**关于“姑嫂树生活垃圾转运站改建项目”
环境影响评价报告表批复
建设单位变更的申请资料**

姑嫂树生活垃圾转运站改建项目环境影响变更说明

姑嫂树生活垃圾转运站改建项目 环境影响变更说明审查意见

图 1 转运车间建设方案变化情况

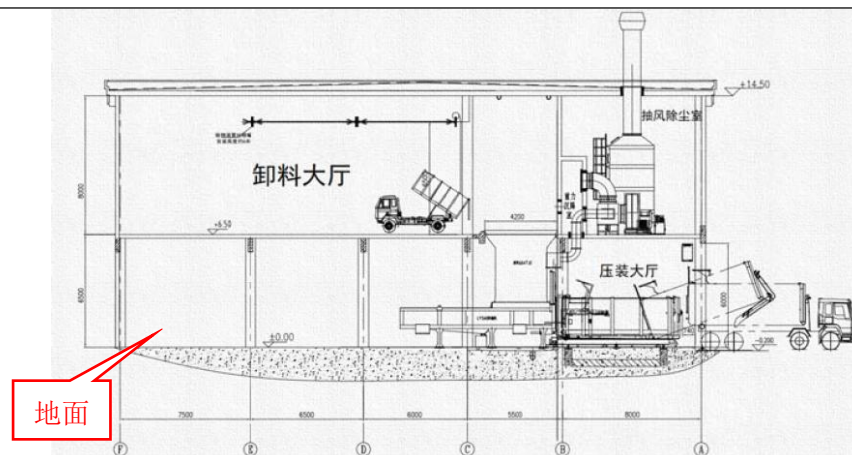
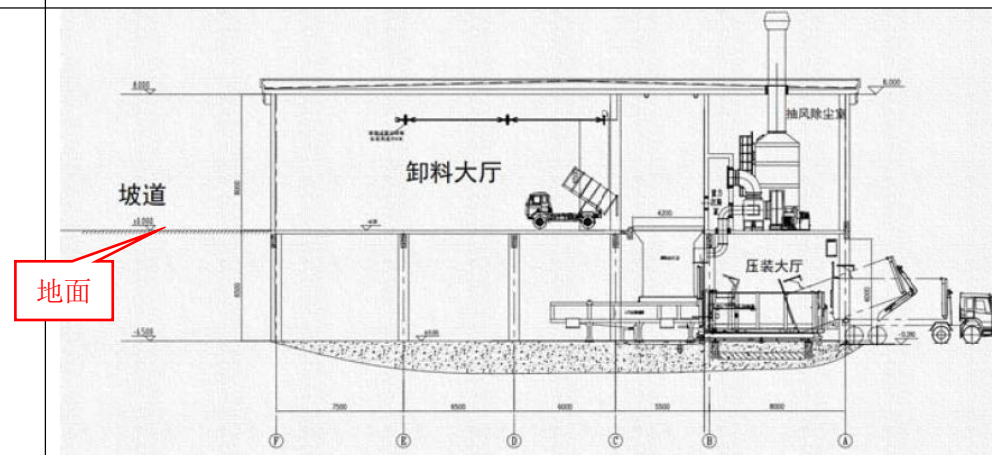
姑嫂树生活垃圾转运站改建项目环评审批建设方案为“高进平出”（即在地上 2F 卸料、1F 压缩转运），由于用地西、北两侧紧邻 110kV 高压线，修建地上坡道将穿越高压走廊，存在安全隐患，现将建设方案调整为“平进低出”（即在地上 1F 卸料、地下 1F 压缩后经地下坡道运至地面层后转运），取消地上坡道建设，将转运车间建筑形式改为半地下式（详见图 1）。

姑嫂树垃圾转运站项目距离测算图

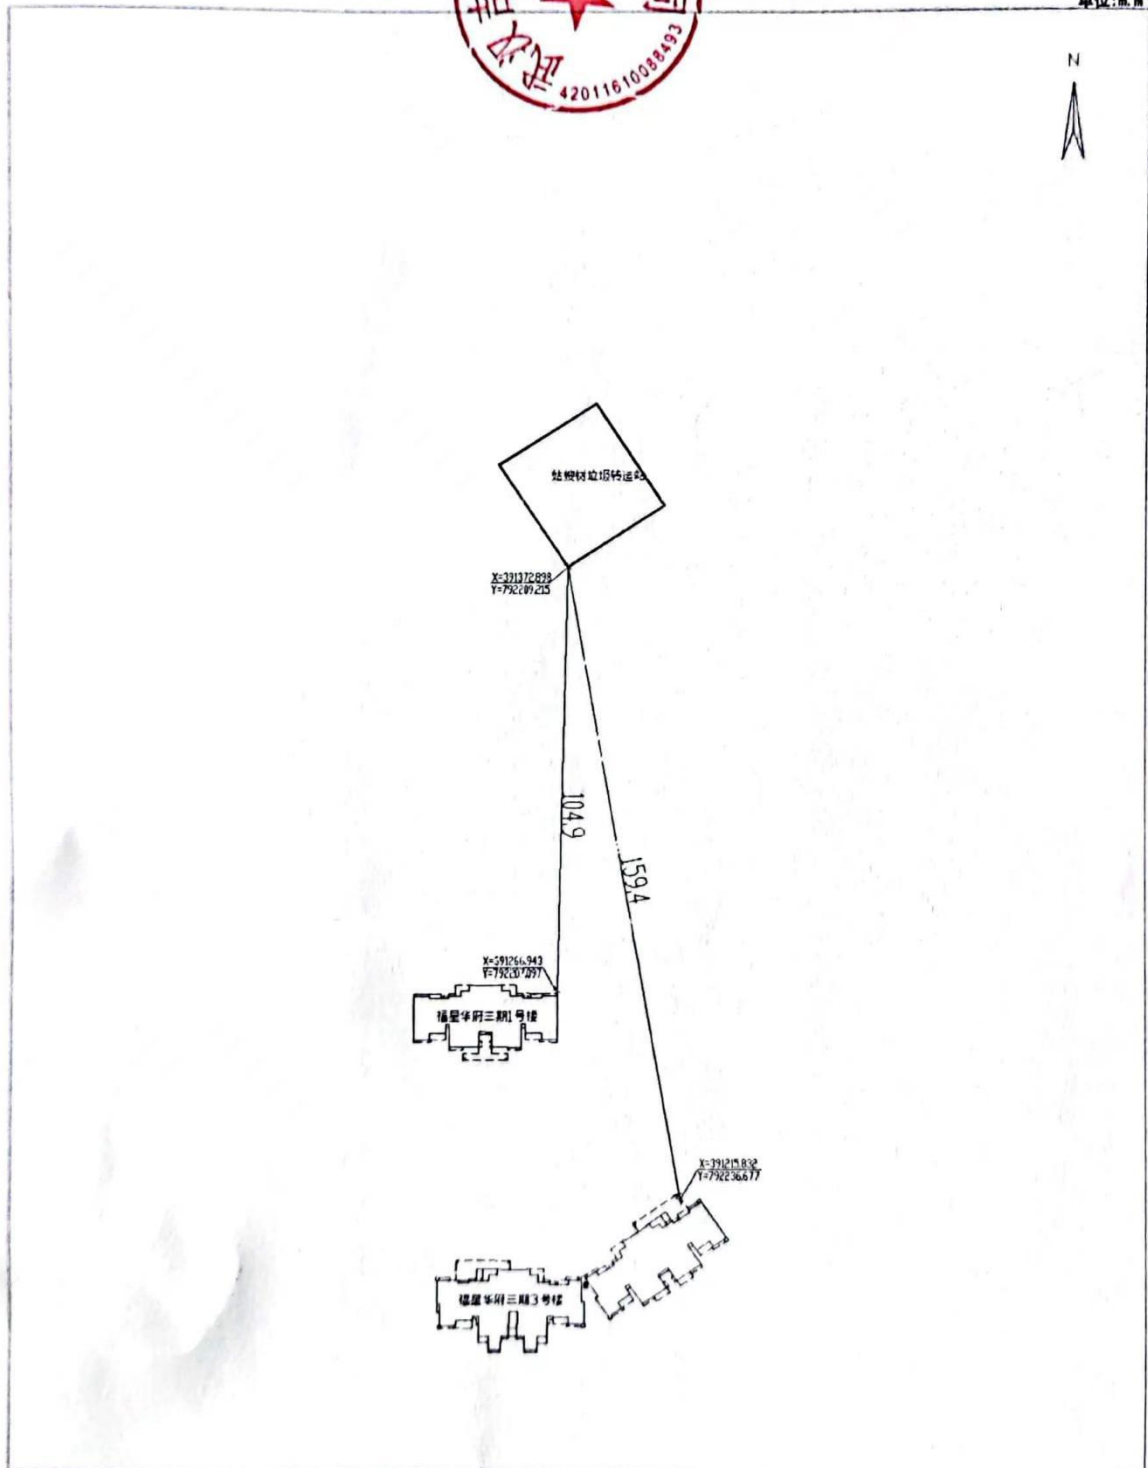
3. 补充调整后转运车间地上建筑边界与周边最近环境敏感点距离的工程测量成果报告。

由于地下垃圾压缩车间及污水处理车间均设置了负压抽风除尘除臭系统，未被收集的废气由通风换气系统引至地上换风口排放，故本项目考虑以转运车间地上建构筑边界设置 100m 卫生防护距离，与环评卫生防护距离设置要求一致。根据设计单位测量结果（附件 3），变更后转运车间地上建筑边界距周边最近敏感点福星华府峯境 1#楼约为 104.9m，较原建设方案（100.7m）退让 4.2m，满足卫生防护距离要求。
